Studienauftrag Friedhof Horw

Sanierung und Umgestaltung
der Friedhofsanlage von Willi Neukom

Bericht des Beurteilungsgremiums

9. August 2024

hoch hinauf Projektname

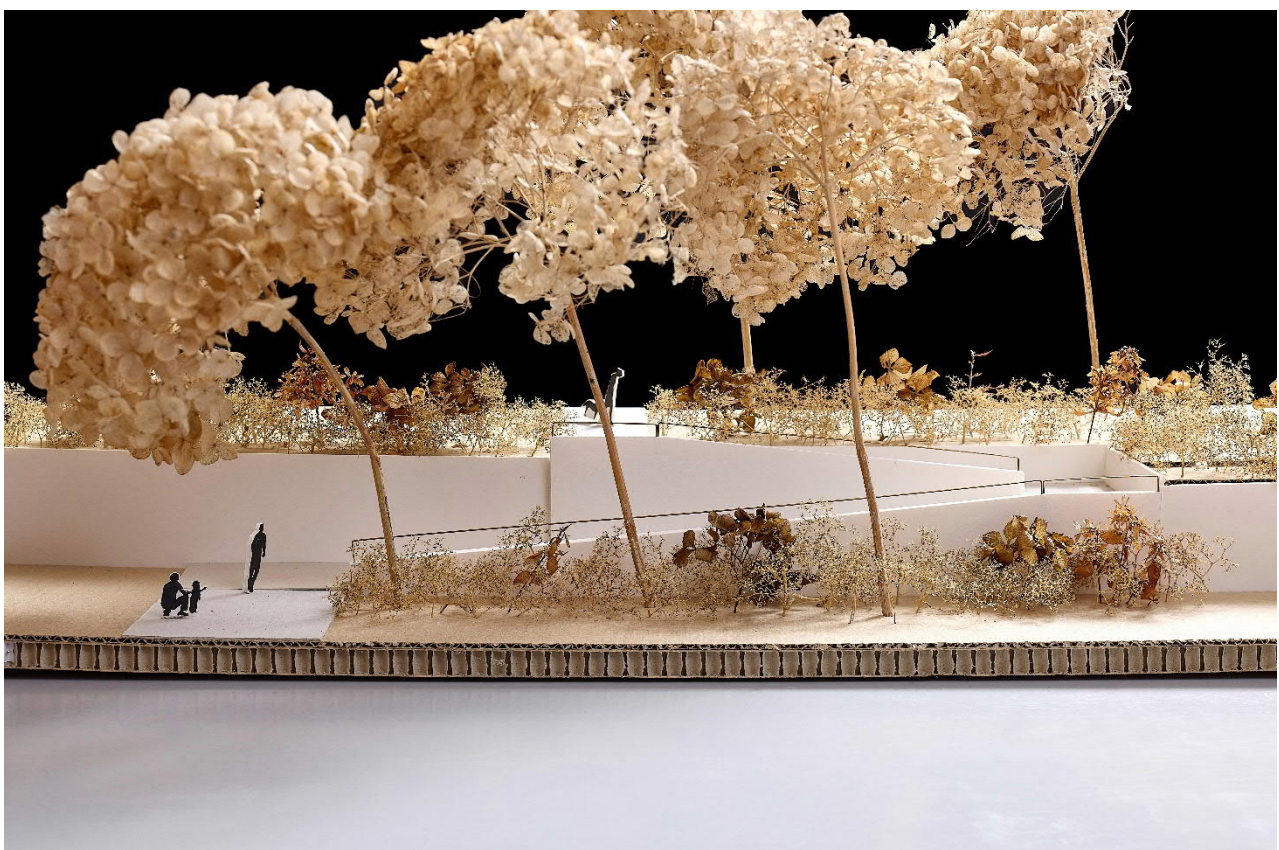
Horws Friedhofsensemble verfügt heute schon über herausragende Qualitäten, nicht zuletzt durch den kraftvollen Entwurf Willi Neukoms. Die Verfassenden nähern sich diesem Werk mit grosser Sorgfalt und Einfühlungsvermögen und leiten ihr Konzept konsequent von den Ideen des grossen Gartengestalters her.

Dem Umgang mit der Vegetation liegt das ernsthafte Anliegen zugrunde, den Neukomschen Teil in ursprünglicher Gestalt denkmalgerecht und zeitgemäss wieder herzustellen. Die Verfassenden gehen dies mit ausserordentlicher Sorgfalt und Liebe zum Detail an: die Baumschicht mit ihren malerischen Solitären wird nur äusserst zurückhaltend ergänzt, der flächige Ersatz von Sträuchern und Stauden gut begründet. Ergänzungen in den älteren Friedhofsteilen sind der jeweiligen Zeitschicht angemessen und verbessern Lesbarkeit und Aufenthaltsqualität der Anlage. Da die Interventionen immer ökologische Aspekte im Auge behalten, entsteht in der Summe auch ein vielfältiges und gut vernetztes Mosaik wertvoller Lebensräume.

Eingriffe in die Substanz der Kunstbauten sind sehr zurückhaltend und wohl überlegt. Die Absturzsicherung der Terrassen gewährleistet ein in die Strauchschicht integrierter Zaun. Auf den Wangen der Rampenanlage wird lediglich ein Handlauf vorgeschlagen – aus denkmalpflegerischer Sicht eine angemessene Antwort auf die Frage der Zugänglichkeit der Anlage. Die geringe Beeinträchtigung des Denkmalwertes wird mit einem grossen Gewinn an (Geh)-Sicherheit aufgewogen. Auf gleichbleibender Höhe tritt das additive Element in einen Dialog zur unterschiedlichen Steigung der Mauerkrone, ohne das Aufstiegserlebnis auf Neukoms „Himmelsleiter“ zu schmälern.

Die Gestaltung des Kirchplatzes mit zentraler Dorflinde ist attraktiv und von hoher sozialräumlicher Qualität, jedoch hinsichtlich verkehrlicher Funktionalität zu überprüfen. Die Zugänge zum Friedhof werden nur durch Fassung des Platzrandes geklärt. So kann die Umfriedungsmauer Neukoms integral erhalten werden, Projektabhängigkeiten sind minimiert.

Das Wäldchen am Hofmattweg wird unter dem Motiv eines lichten Waldrandes mit Bäumen ergänzt, welche künftig Baumbestattungen ermöglichen. Auf dem Ideenperimeter wird eine Streuobstwiese vorgeschlagen, die ihr zugewandte Bestockung des Friedhofsrandes leicht verdichtet.

Das neue Gemeinschaftsgrab auf Terrasse 3 ist angemessen ausformuliert und räumlich gut organisiert. Auf den frei werdenden oberen Terrassen werden die Nebenwege aufgehoben und Blumenwiesen angelegt, welche durch ein Mähregime gekammert werden. Dieser Ansatz ist einfach, räumlich stimmig und von hoher Nutzungsflexibilität. Der Erhalt bzw. die Wiederverwendung der Waschbetonplatten innerhalb der Anlage werden aus denkmalpflegerischer Sicht begrüsst.

Terrasse 9 wird in funktional stimmiger Weise neu organisiert, um neben Werkhof und Parkierung auch einen Spielplatz und einen Pavillon aufzunehmen. Die Integration der Nutzungen überzeugt auch gestalterisch, weil sich der Waldspielplatz der Landschaft unterordnet. Prominent markiert der Pavillon den Übergang zur Landschaft mit Spiel und Aufenthalt. Er vollendet die Anlage im Neukomschen Sinn stimmig, wenngleich nicht genau an der original vorgesehenen, etwas zurückversetzten Stelle. Seine Materialisierung in Beton ist in erster Lesung logisch, wirkt in der Ausformulierung aber etwas steif.

Die Kosten für die Ergänzungen und Anpassungen von Kunstbauten und Terrain sind im unteren Bereich, jene für die Wiederherstellung der Vegetation im mittleren Bereich anzuordnen, sie sind jedoch im Sinne der Nachhaltigkeit gut begründet. Auch die vorgesehene Weiterverwendung von originalen Bauelementen wie Leuchten zeigt eine vorbildliche Oekonomie der Mittel.

Die von unten nach oben abnehmende Intensität der Friedhofsnutzungen wird als sehr zweckmässig, die vorgeschlagenen Parknutzungen als interessant und der intendierten Nutzungsentwicklung entsprechend beurteilt. Die Verfassenden haben es sich zum Ziel gesetzt, den Friedhof Horw wieder seiner traditionellen Bedeutung näher zu bringen: „Dem Leben gewidmet, zusammen mit dem Gedenken an die Toten, im Wissen um den Kreislauf des (menschlichen) Lebens.“ Mit HOCH HINAUF legen sie dafür eine robuste Strategie und ein atmosphärisch stimmiges Konzept vor.

Das Beurteilungsgremium empfiehlt dem Gemeinderat Horw einstimmig das Projekt raderschallpartner landschaftsarchitekten / Dr. Lüchinger+Meyer zur Weiterbearbeitung.

In der Weiterbearbeitung ist Sorge zu tragen, dass die Qualitäten des Wettbewerbsentwurfs beibehalten werden.

Kritiken des Projektbeschriebs und Nachfolgendes sind zu berücksichtigen:

Bei den Eingriffen in die Substanz dieser Kunstbauten sind Detaillierung, Materialisierung und Farbigkeit der ergänzenden Elemente sorgfältig weiterzubearbeiten.

Bei der Bestockung des nördlichen Friedhofsrandes ist die Balance von Durchblick und Fassung in der weiteren Bearbeitung zu präzisieren.

Das Objekt kann durch Redimensionierung, insbesondere der Überprüfung des Verhältnisses von offenen und geschlossenen Teilen, sowie der Detaillierung noch an Kraft gewinnen.

Die notwendige Grösse und die funktionellen Anforderungen sind mit den Verantwortlichen des Betriebs zu klären. Die Nähe der Nord-Ostecke zur Schöneeggstrasse ist bezüglich der topografischen Einbindung und der Sicherheit zu überprüfen.

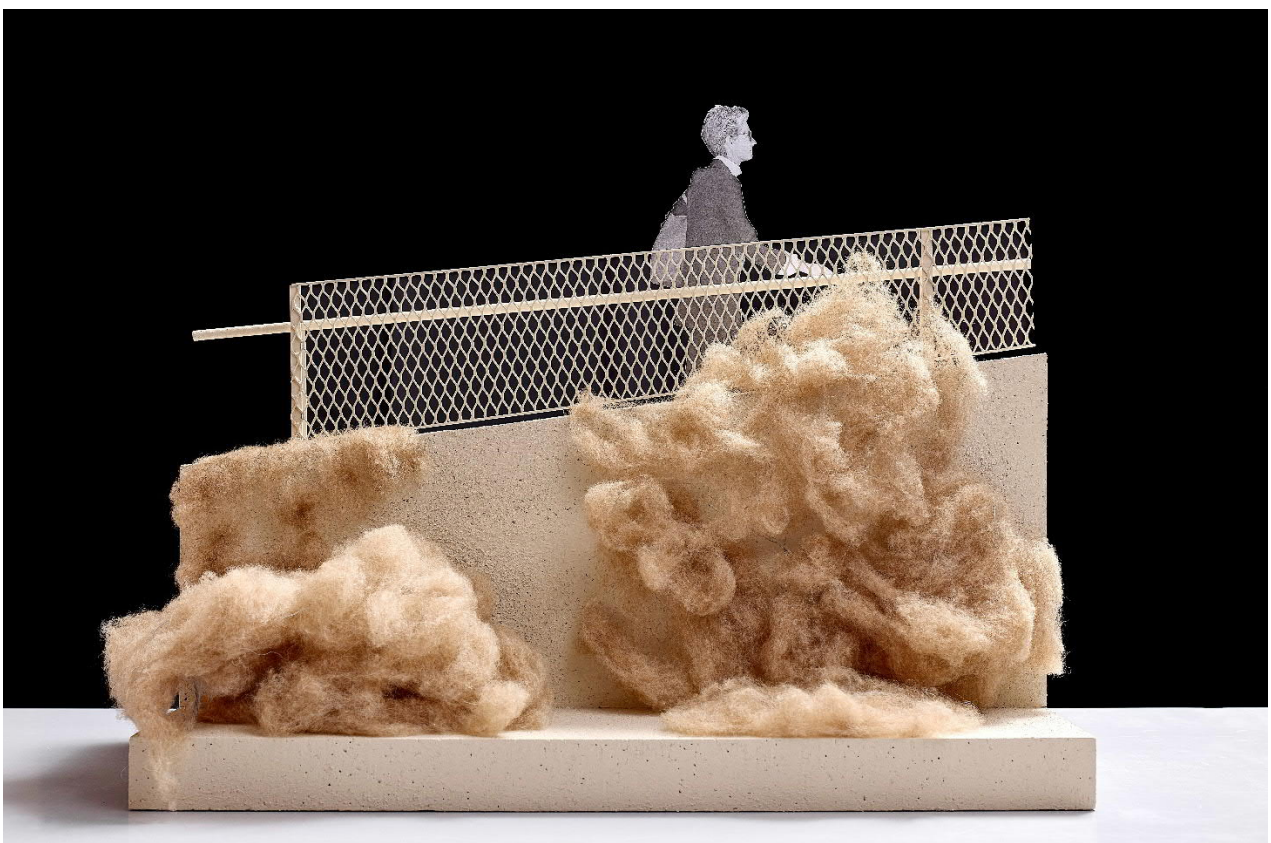
Der Friedhof wird als multifunktionaler Ort verstanden, eine Erholungsoase für die Bevölkerung, mit wertvollen Biotopen für Flora und Fauna, welche am Rand vernetzt werden. Diese Lesart dient als Grundlage für den Entwurf. Vielseitigkeit zeichnet die meisten Gestaltungselemente aus.

Das Grundkonzept von Willi Neukom bleibt erhalten. Die schönen, grossen Modelle stellen eine räumliche Struktur dar, welche die Anlage stark bewachsen zeigt und die Aussegnungshalle von Carl Cramer freispielt. Der Umgang mit dem Denkmalwert und den Erhaltungszielen wird grosszügig neu interpretiert.

Zahlreiche unterschiedliche Massnahmen und Angebote auf den Terrassen wirken etwas überinstrumentiert und stehen im Widerspruch zur klaren Konzeption der Anlage. Dazu zählen verschieden geformte Brunnen welche die Anlage bereichern, ein in der Höhe gestaffeltes Bepflanzungskonzept und die «Zurückeroberung der Natur», anstelle inszenierter Einzelpflanzen.

Haupt- und Nebenwege bleiben erhalten. Nicht mehr verwendete Grabwege werden aufgehoben. Die Vernetzung und Integration in die Gemeinde wird stark verbessert. Die Unterscheidung zwischen verschiedenen Öffentlichkeitsgraden ist sinnvoll.

Ein filigraner, bescheidener Pavillon an einer interessanten Lage in Stahl ordnet sich gut ein und verspricht ein simples, aber elegantes Zusatzangebot. Konstruktiv vermutlich noch nicht ganz ausgereift. Die schmale Seite ist talseits ausgerichtet, was positiv beurteilt wird.

Die Absturzsicherung, zusätzlich verbunden mit einem Handlauf, verunklärt den klaren, eleganten Ausdruck der schalungsrohen Sichtbeton-Mauer. Die barrierefreie Umgestaltung des Zugangs zum Neukom-Friedhof scheint angemessen und nimmt die Idee der Rampenstruktur auf, obschon er rein funktional nicht zwingend ist und kompliziert wirkt.

Das neue Gemeinschaftsgrab ist ein betoniertes, erhöhtes Wasserbecken mit seitlichen Ablageflächen für Blumen. Als Nachnutzung freier Grabfelder wird die Integration neuer interessanter Bestattungsformen mit Wiesenbestattungen, Bestattungshaine mit Inschriftstelen, Baumbestattungen und Kolumbarium mit Inschriftstelen vorgeschlagen. Der Blick auf die Kunstobjekte entsteht eher zufällig und wird durch neue Bepflanzungen versperrt.

Vielfältige Bepflanzungstypologien mit einer hohen Biodiversität und guter Vernetzung ergänzen das Vegetationskonzept von Willi Neukom. Die Pflanzenwahl ist fein abgestimmt, entspricht jedoch nicht der Grundkonzeption. Der Wald verschmilzt mit der Anlage und könnte die klare Formensprache der Betonmauern beeinträchtigen. Der Betriebshof bleibt am alten Standort und besetzt damit den schönen Aussichtspunkt.

Der Ideenperimeter greift die landwirtschaftliche Vergangenheit auf und etabliert eine aneigenbare Streuobstwiese mit Hochstammobstbäumen, die durch drei Wege erschlossen wird.

Die neue Gestaltung des Kirchplatzes holt die Kirche auf einen grosszügig angelegten, gepflasterten Platz, in dessen Mitte eine stark dominierende Litfasssäule steht. Der Zugang zur Etappe 2 ist zwar zurückgebaut, die aufgereihten Sitzbänke vermögen jedoch keine Aufenthaltsqualität zu erzeugen. Zudem versperren die Parkplätze den Weg zum Haupteingang.

Das Beleuchtungskonzept ist fein ausgearbeitet und schafft eine angenehme Atmosphäre mit wenig Lichtverschmutzung. Alle Hauptwege sind sicher beleuchtet. Es stellt sich die Frage, ob so viele unterschiedliche Lampentypen notwendig sind.

Für Bewirtschaftung, Unterhalt und Pflege ist umfassendes biologisches Wissen erforderlich, um eine hohe Biodiversität zu gewährleisten. Die Entwicklung und Gestaltung des Friedhofs könnte herausfordernd sein. Die Umsetzbarkeit an den Schwellenräumen ist einfach, in der Mitte dürften die Bauarbeiten etwas schwieriger zu bewerkstelligen sein. Wirtschaftlichkeit und Kosten sind eher im oberen Bereich einzuordnen.

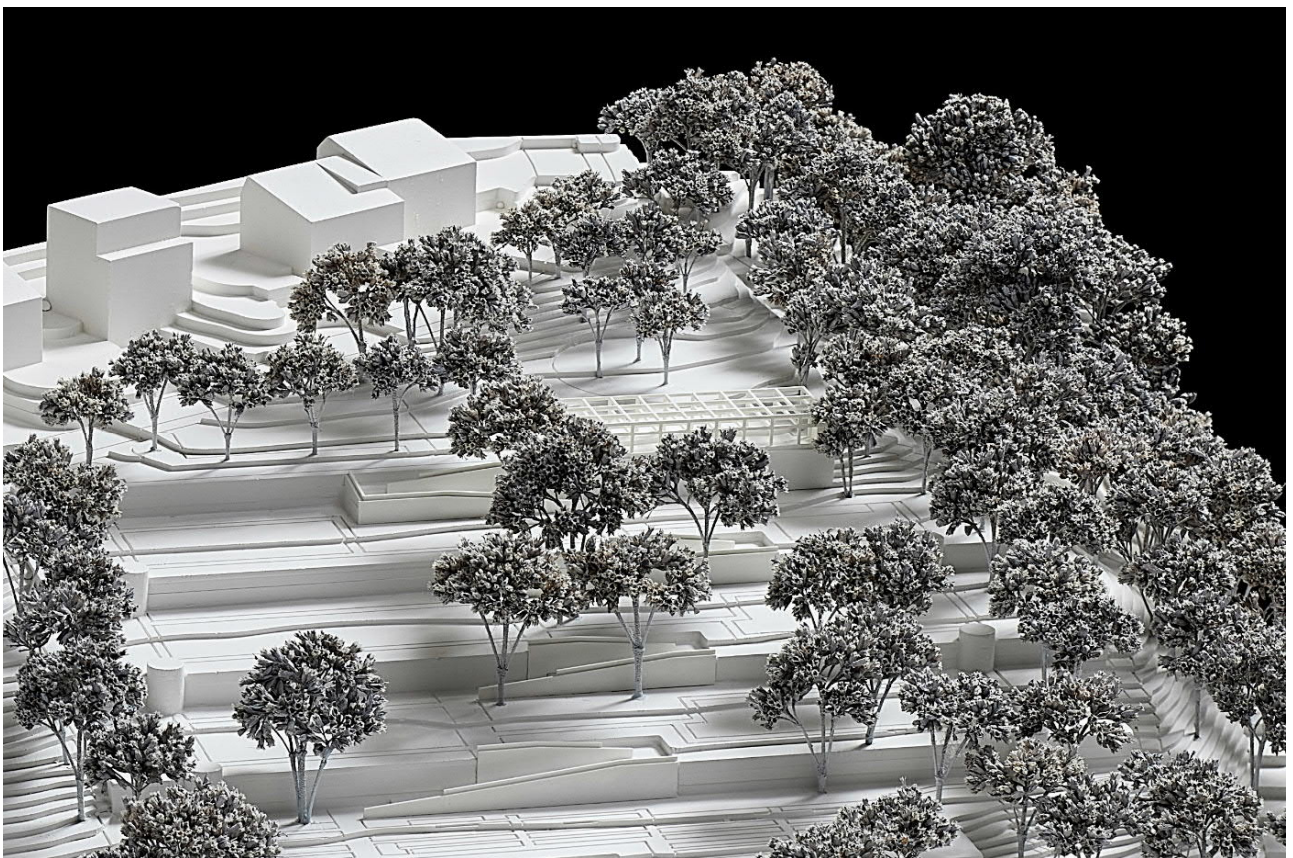
Die neue charakteristische Nord-Südachse wird insbesondere für gehbehinderte Menschen vorgeschlagen. Damit einher geht die Ausbildung eines Verbindungsstegs zwischen Gemeinschaftsgrab und Abdankungshalle, der in die räumliche Struktur eingreift, wenig sensibel wirkt und dessen Mehrnutzen nicht in adäquatem Verhältnis zum Eingriff in die streng orthogonal gegliederte Anlage steht. Die Öffnung und Anbindung stehen in gewissem Widerspruch zum Bedürfnis nach Einfriedung im landschaftlichen Kontext.

Die Pflanzung von Gehölzen am Untermattweg verdoppelt die Einfriedung, um insbesondere die Bauten des angrenzenden Wohnquartiers auszublenden. Die Schaffung von neuen Orten, wie der Spielplatz an oberster Lage in direkter Nachbarschaft zum angrenzenden Quartier und die Errichtung eines «Belvedere» in Form einer Pergola, setzen Akzente, die neben der Funktion als Friedhof auch neue Nutzungen ermöglichen. Die Situierung der berankten Pergola anstelle der von Neukom ursprünglich angedachten Abdankungshalle, bildet den Rücken und Abschluss der Rampenanlage. Sie wird zum Ort mit Weitsicht, wo sich Friedhofsbesuchende und Erholungssuchende begegnen können. Die räumliche Organisation im obersten Bereich mit Spielplatz, Werkhof, Parkplatz und Eingangssituation mag nicht ganz überzeugen.

Der Umgang mit der Vegetation ist aus gartendenkmalpflegerischer und ökologischer Sicht schlüssig. Dank der vertieften Auseinandersetzung mit der Pflanzenwahl Neukoms und deren kritischen Einordnung aus heutiger Sicht, wurde ein empfehlenswerter Weg der Transformation in Richtung der ursprünglichen Gestaltung aufgezeigt.
